**脱炭素社会に向けた住宅・建築物における省エネ対策等のあり方・進め方（案）
第6回検討会資料に対する 提言資料**

**東北芸術工科大学
竹内昌義**

あり方検討会あり方・進め方（案）およびエネルギー基本計画（素案）への質問事項
<あり方検討会あり方・進め方（案）について>

住宅の省エネ基準適合の推進策の削減量寄与割合

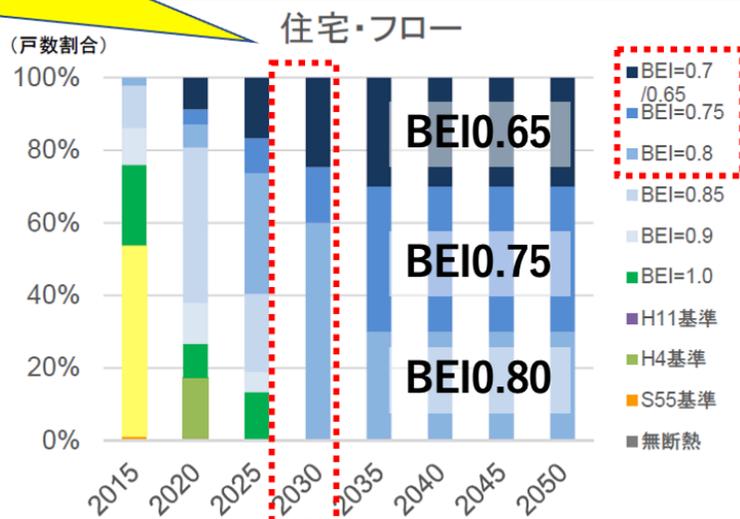
いずれにしてもCO₂の削減量が足りていない。

高性能な住宅の割合を増やす施策とともに、基準を前倒しにする必要がある。

検討会案の2030年施策目標 「新築平均でZEH(BEI平均0.8)」と「試算」はズレている

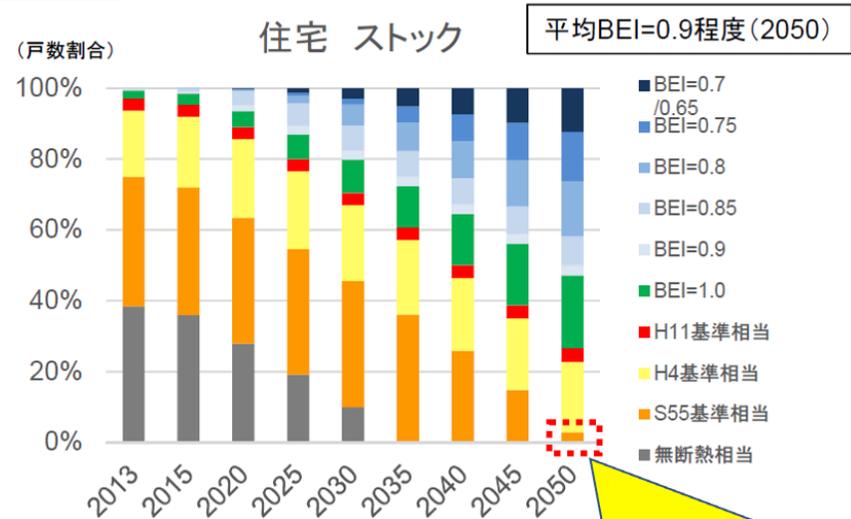
07/20の検討会(案)では、06/03の(素案)から大幅な変更が行われている

2030年にフロー（新築）で
 BEI0.80(20%省エネ = ZEH相当) 6割
 BEI0.75(25%省エネ) 1割
 BEI0.65(35%省エネ) 3割
 平均でZEH(平均BEI0.8)ではなく実質「ZEH適合義務化」となっている

2030年以降の対策はNDC46%目標には貢献しない
 何年前倒しするか？

**試算では2030年に全ての住宅がZEH以上(4割がZEH超)となっている
 試算にあわせ施策も「2030年に新築でZEH適合義務化」に変更し、2025年に前倒しすべき**

太陽光の早期普及がストック合計を増やす

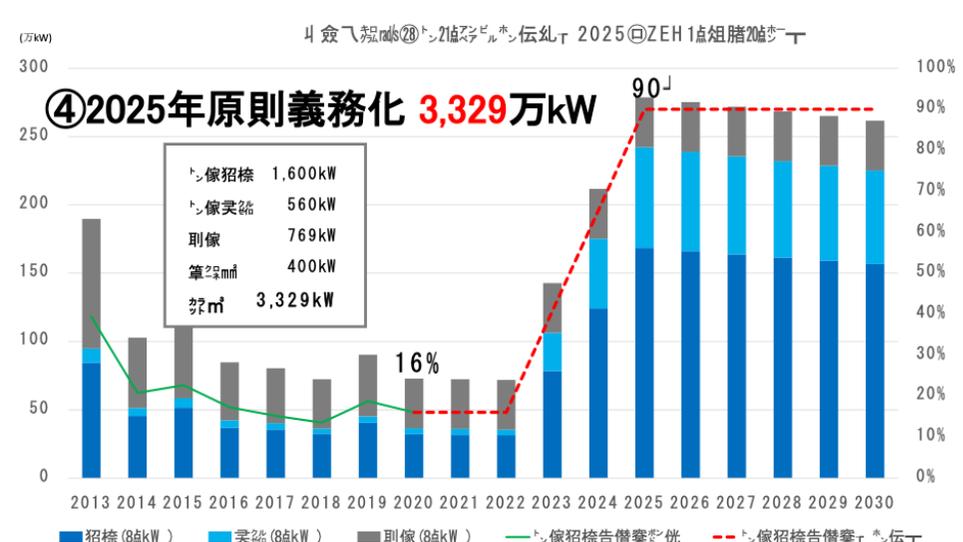
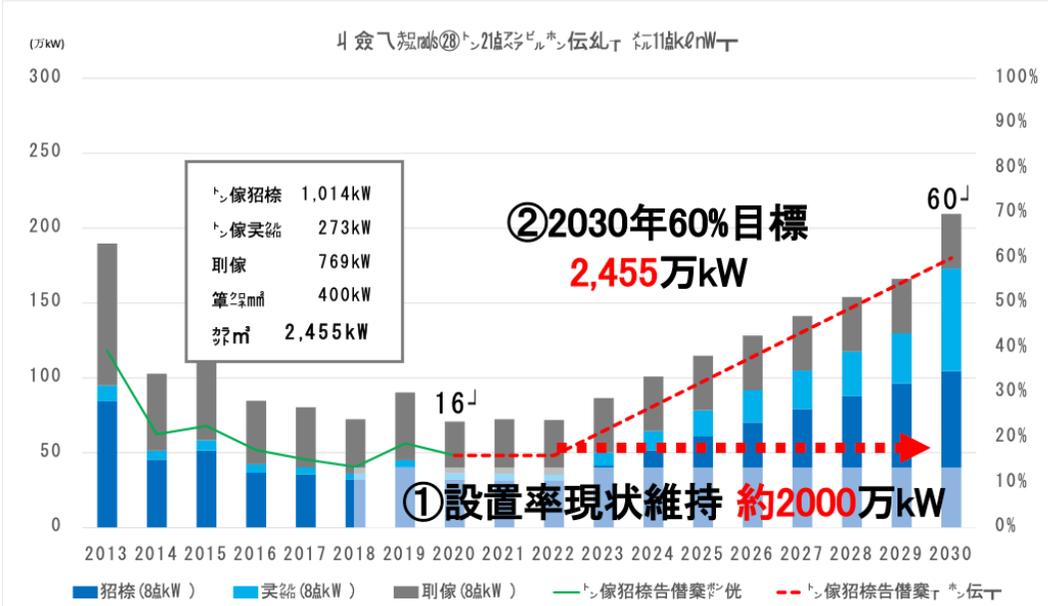
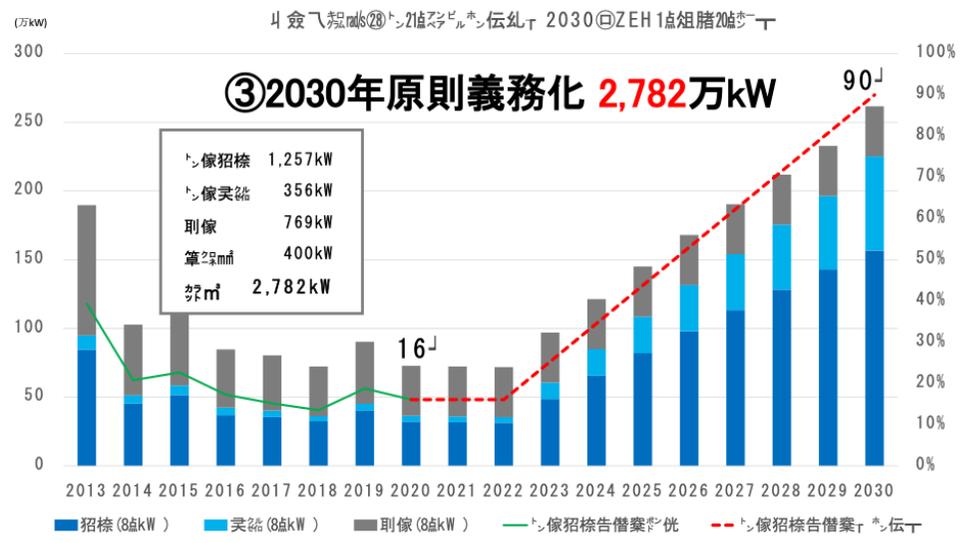
- 2030年までの住宅用太陽光の累積を予測
 - 2012年までの累積済容量 400万kW
 - 既築は2020年の導入量の半分が続くと仮定
 - 戸建5kW 共同2kW 着工件数は検討会国交省想定
- 2013~2030年の合計容量
 - ①現状維持 約2000万kW
 - ②2030年60%なら2,455万kW
 - ③2030年ZEH原則義務化(90%)なら2,782万kW
 - ④2025年ZEH原則義務化(90%)なら3,329万kW

着工戸数が減少する中、太陽光設置義務化は早いほど合計が増加 新築では2025年の早期義務化が必要
